**КОЛЕСНЫЕ ПАРЫ ДЛЯ ВАГОНОВ  
МЕТРОПОЛИТЕНА**

**Общие требования безопасности**

**Изменение № 1 ГОСТ Р 51255—99 Колесные пары для вагонов метрополитена. Общие требования безопасности**

**Принято и введено в действие Постановлением Госстандарта России от 21.03.2001 № 124-ст**

Рисунок А.10

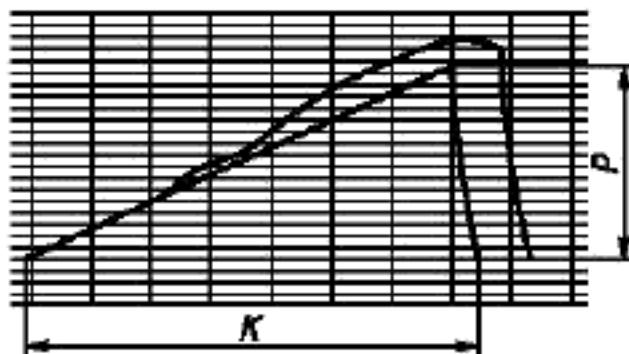
3) вогнутость кривой диаграммы при запрессовке колес, колесных центров с нормальной ступицей или зубчатых колес при условии, если вся кривая располагается выше прямой, соединяющей начальную точку диаграммы с точкой, расположенной на расстоянии, равном минимально допустимой длине диаграммы  $K$  и отсекающей на диаграмме значение запрессовочного усилия  $P$ , не менее минимально допустимого (рисунки А.10, А.11);

**Рисунок 1 — для колесной пары  
с диаметром шейки 110 мм**

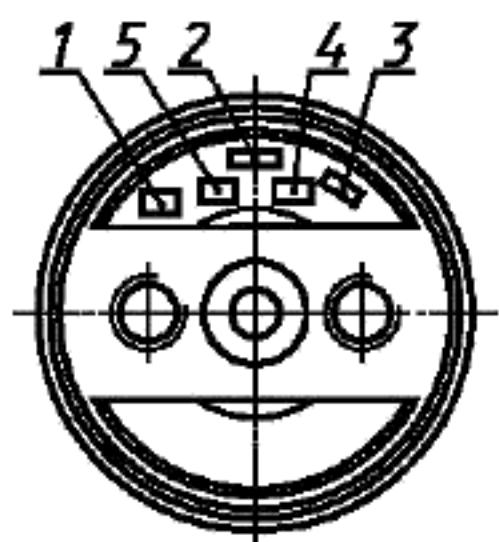
**Пункт 4.3 дополнить рисунками — 1, 2 (после последнего абзаца):**

*I — знак формирования; 2 — дата формирования; 3 — условный номер предприятия, сформировавшего колесную пару; 4 — приемочное клеймо заказчика;  
5 — клеймо ОТК*

Рисунок А.5

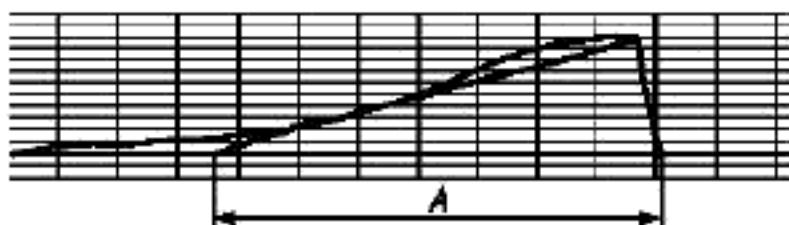
перечисление в) изложить в новой редакции: рисунок А.5 заменить новым:

«в) вогнутость кривой диаграммы при запрессовке колесного центра с удлиненной ступицей или втулки при условии, если проведенная к кривой касательная прямая, соединяющая диаграммы, отсечет отрезок А, не менее:

100 мм — для колесного центра с удлиненной ступицей;

75 мм — для втулки (рисунок А.5)».
